## Recueil des avis issus de la consultation auprès des ministères et organismes

Ligne à 735 kV Micoua-Saguenay

3211-11-120

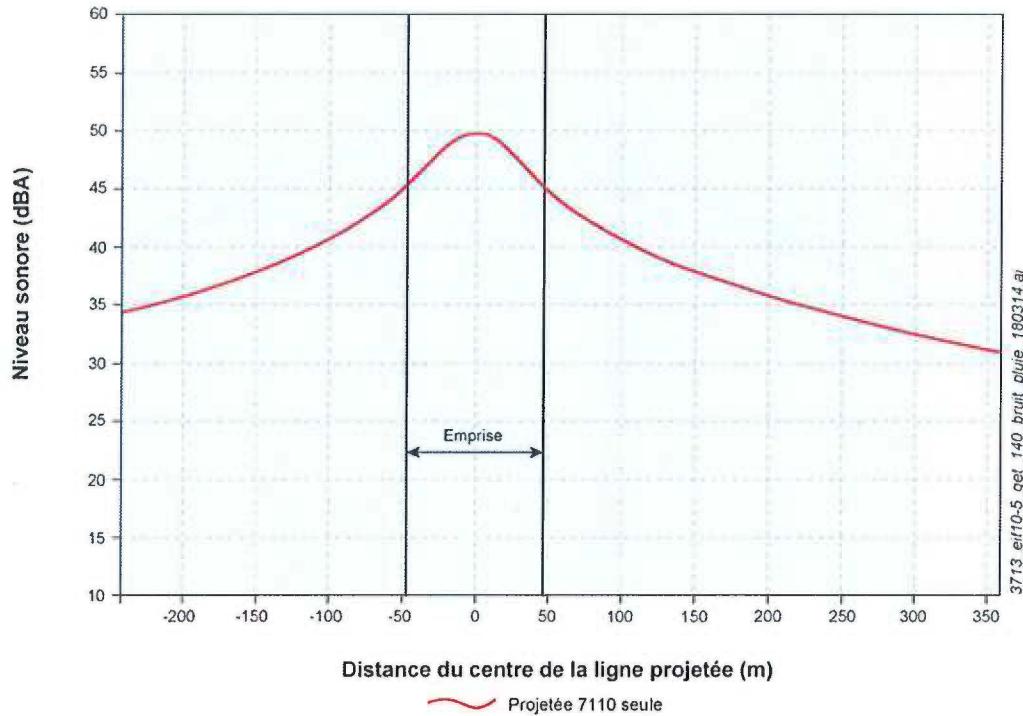
Selon la modélisation sonore réalisée dans le cadre du projet, là où la ligne projetée est jumelée à la ligne à 735 kV existante, l'augmentation du niveau sonore émis par les lignes en condition de conducteurs mouillés sera inférieure ou égale à 3 dB du côté de la ligne projetée, et inférieure à 1 dB du côté de la ligne existante.

(Il est à noter que, pour un bruit continu, une augmentation de 1 dB n'est pas ou est très peu perceptible par l'oreille humaine et qu'une augmentation de 3 dB est perçue comme une faible augmentation.)

Là où la ligne projetée est seule dans l'emprise, le niveau sonore émis par la ligne en condition de conducteurs mouillés sera de l'ordre de 45 dBA en bordure de l'emprise. Donc, l'intensité de l'impact dans la phase d'exploitation est jugée moyenne par le promoteur.
